**MEMOIRE DE REPONSE A L'AVIS DE L'AUTORITE
ENVIRONNEMENTALE
PROJET DE CENTRALE PHOTOVOLTAÏQUE AU SOL SUR LA
CARRIERE DE M'TSAMOUDOU**

**COMMUNE DE BANDRELE
ÎLE DE MAYOTTE**

Etude n° AR2137

Figure 1 : Nouvelle proposition d'implantation de la centrale solaire de M'Tsamoudou

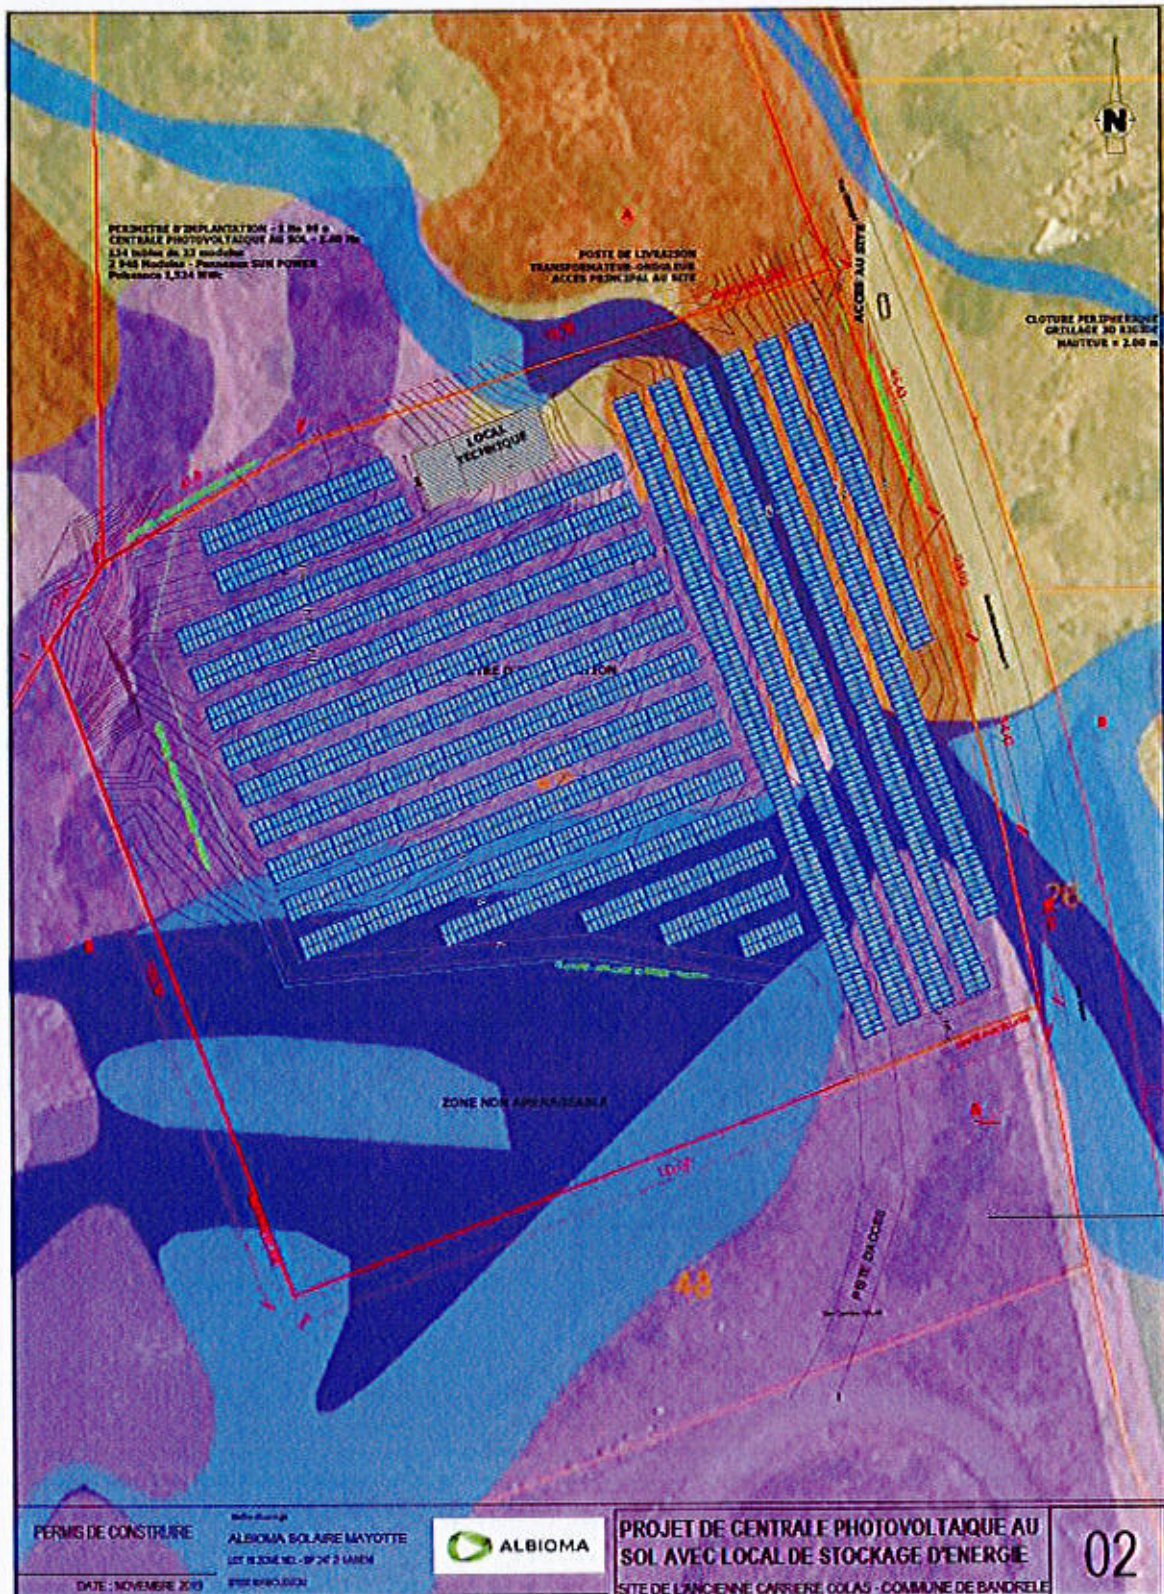
La cellule des risques naturels de la DEAL Mayotte a émis, par mail, un avis défavorable car le projet de centrale solaire de M'tsamoudou est exposé à un aléa moyen et fort d'inondation par

débordement de cours d'eau ainsi qu'à un aléa moyen et fort de mouvement de terrain. La DEAL indique que le local technique et le local batterie doivent être placés hors aléa fort de mouvement de terrain et d'inondation. Par conséquent, Albioma Solaire Mayotte a soumis une nouvelle implantation des locaux techniques en les plaçant au Nord de la parcelle afin de respecter ces préconisations.

Enfin, une étude géotechnique a été commandée et sera réalisée fin janvier 2022. Elle permettra d'adapter le projet au site envisagé et de définir le système de fondation tout en prenant en compte les risques naturels. L'étude hydraulique est en cours de chiffrage auprès d'un prestataire local. Elle sera réalisée dans le courant du premier trimestre 2022. Elle aura pour objectif de caractériser l'aléa inondation de manière détaillée.
